Statinio numatomų atlikti darbų ir defektavimo aktas

2023-07-04 Nr. DA553576

Statinio adresas Žemaitės g. 33, Šiauliai

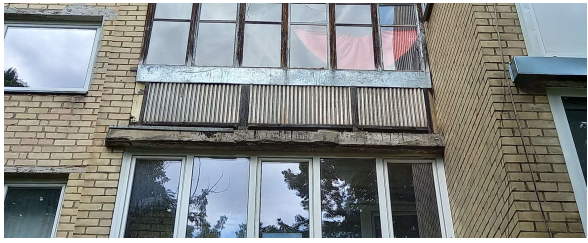
Problema Gyventoja pageidauja, kad būtų stvarkyti balkonai, nes vietomis skyla ir trupa betono apsauginis sluoksnis, matosi armatūra.

Apžiūrėti objektai (sistemos)	Pastebėti defektai, deformacijos, gedimai	Rekomenduojami darbai defektams pašalinti
<p>TECHNINIAI INŽ.</p> <p>Bendrastatybiniai (tech. inž.)</p> 	<p>Atsižvelgdamas į apžiūros metu nustatytus daugiabučio gyvenamojo namo (bendrojo naudojimo objektų) balkonų defektus, konstatuoju, kad nurodytos namo (objekto) sistemos neatitinka STR 1.07.03:2017 „Statinių techninės ir naudojimo priežiūros tvarka. Naujų nekilnojamojo turto kadastro objektų formavimo tvarkai“ įtvirtintų daugiabučio gyvenamojo namo privalomųjų reikalavimų visumos.</p>	<p>Rekomenduojama gavus gyventojų pritarimą balkonų remontui, parengti namo balkonų paprastojo remonto aprašą, darbus atlikti vadovaujantis projekciniais sprendiniais ir galiojančiais teisės aktais.</p>
